改善箇所説明図

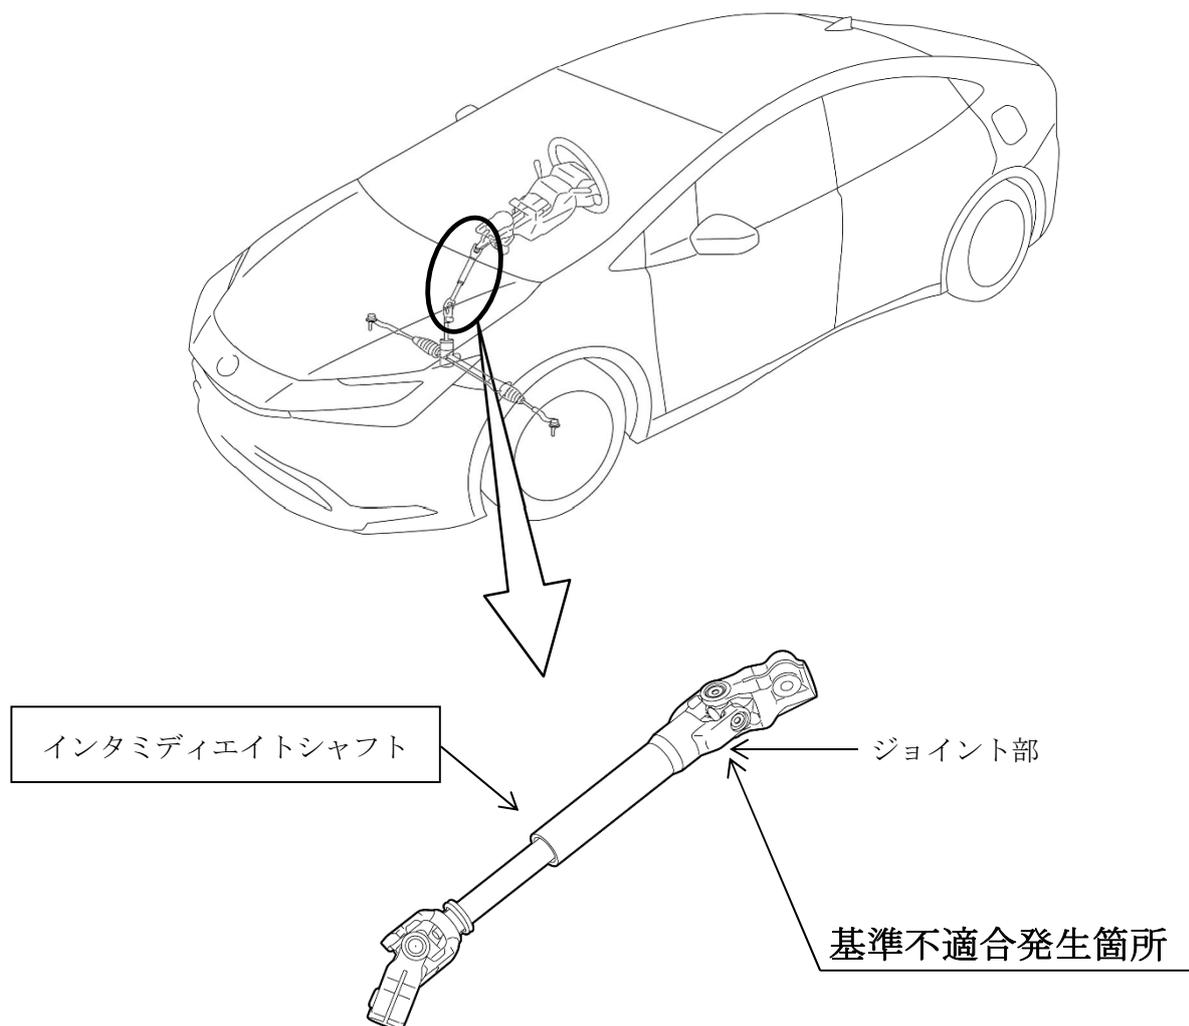
インタミディエイトシャフトにおいて、プレス加工工程の検討が不十分であったため、ジョイント部の成型時に亀裂が生じているものがある。そのため、使用過程で亀裂が進展して破断し、最悪の場合、操舵不能となるおそれがある。

全車両、インタミディエイトシャフトを良品に交換する。

識別：改善済車両には車台番号のハイフン後1桁目の上に黄色ペイントを塗布する。
